改善箇所説明図

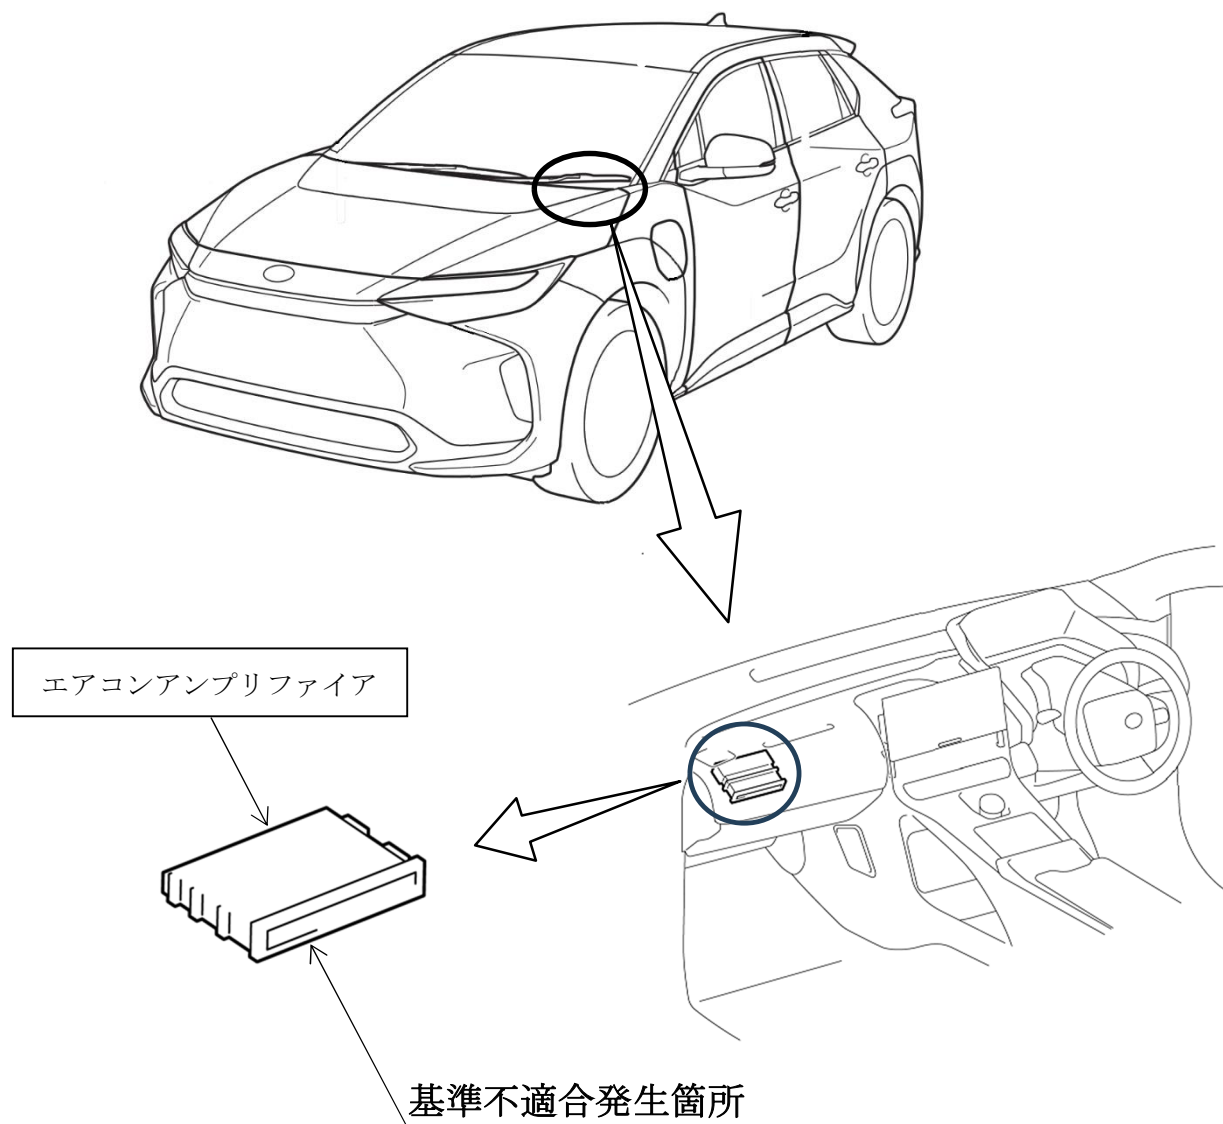
注：□ は修正部品を示す。

エアコンシステムにおいて、関連部品が故障した際の制御プログラムの検討が不十分なため、特定の故障診断コードを検出すると、ヒータを停止する過度なフェールセーフ制御を行うことがある。そのため、デフロスタの性能が低下して、前面ガラスの曇りや霜がとれにくくなるおそれがある。

全車両、エアコンアンプリファイアのフェールセーフ制御プログラムを対策仕様に修正する。
